# NUOVO PALAZZO DEL NUOTO AREA MARCHI – COMBI TORINO – Via Filadelfia

Commissa: 165_IRS_2010	Oggetto: IMPIANTO ANTINCENDIO	Validato:
Code:		Data: Dicembre 2010
Tavola:	Documento: RELAZIONE TECNICA DI VERIFICA	Aggiornamento:
Scala:		Data:

**RELAZIONE TECNICA  
DI VERIFICA**

**IMPIANTO ANTINCENDIO**

RETE IDRANTI UNI 70 E UNI 45  
SCHEMA ASSONOMETRICO

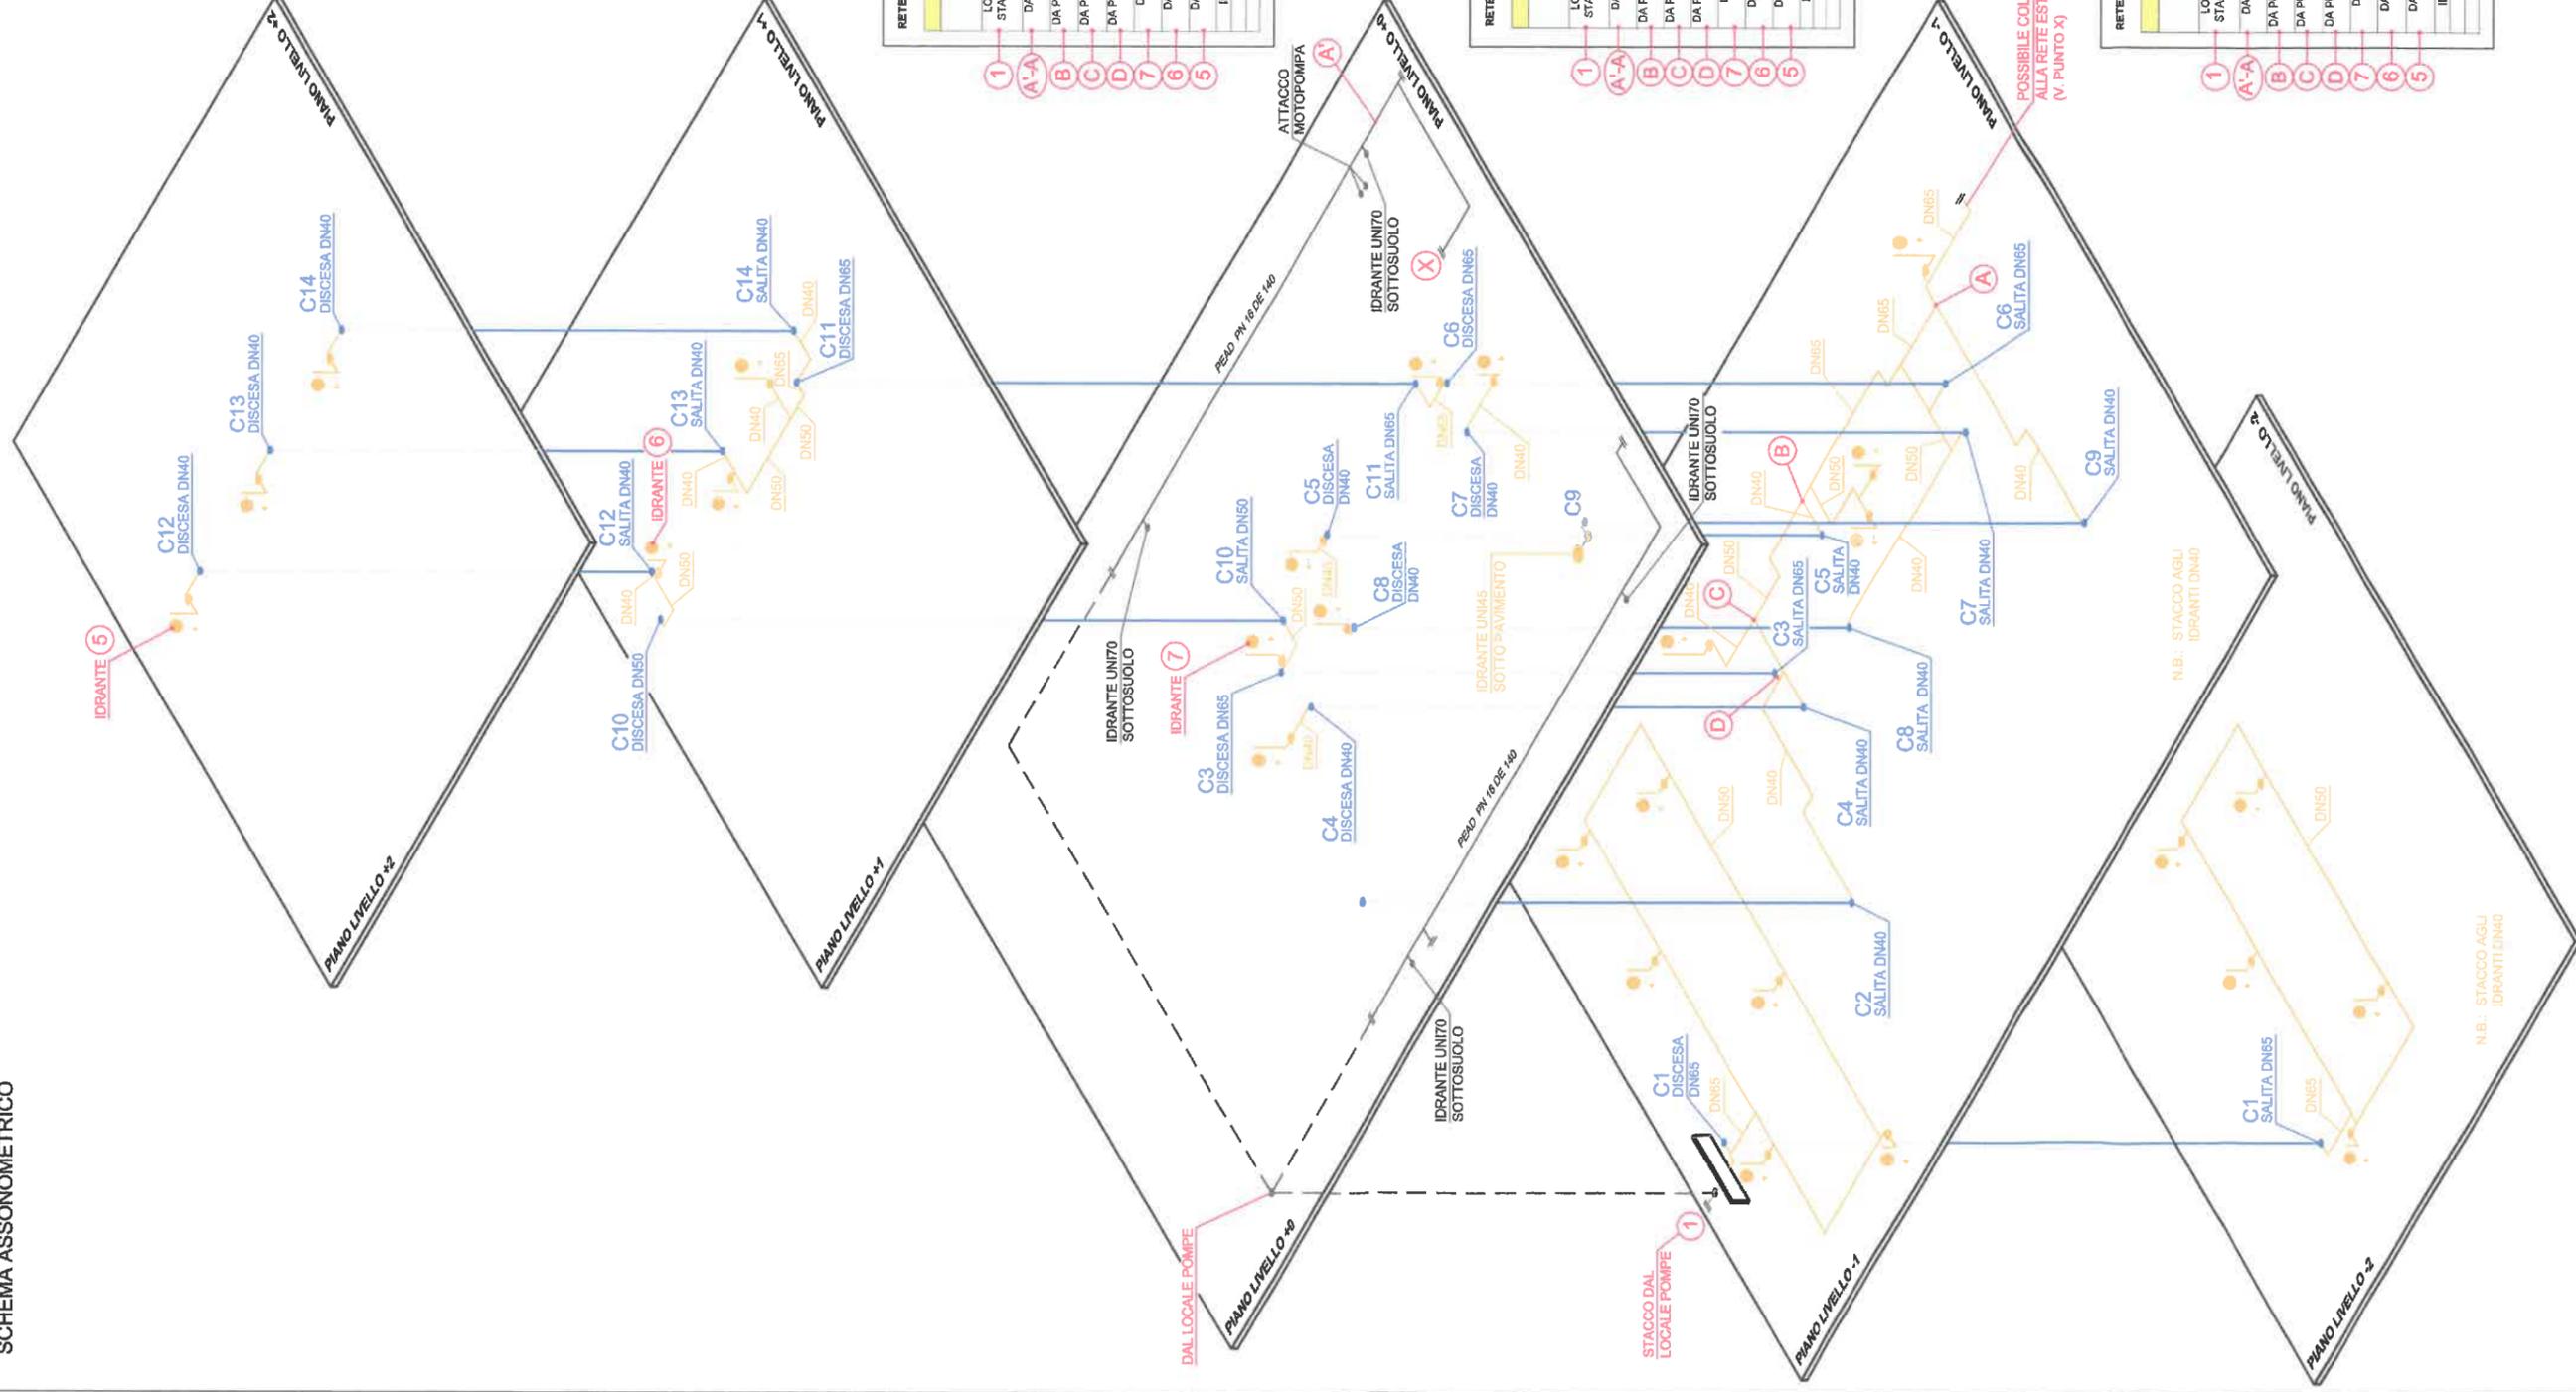
- Non sono state ancora realizzate le compartimentazioni REI, previste a progetto (Tav. IT47) dell'intercapedine di accesso al locale pompe in modo da rendere l'accesso a uso esclusivo.
- Non sono stati individuati gli idranti esterni sottosuolo né il percorso delle tubazioni esterne e il **presunto punto di allaccio alla rete interna**, indicato come tratto A-A' sulla tavola descrittiva dello schema idrico allegata alla presente relazione.

Alla luce di questi calcoli, il valore di prevalenza indicato in progetto non pare corretto, in quanto, a seconda del caso scelto per il dimensionamento, la pressione minima del gruppo di pompaggio va da 7,2 a **9,731 bar**.

Se non fosse possibile tecnicamente avere un gruppo con queste prestazioni, si rende necessario modificare l'impianto già realizzato aumentando il diametro della tubazione interna DN65 di collegamento tra rete esterna e rete interna per ridurre più possibile le perdite di carico, come evidenziato dalla simulazione seguente.
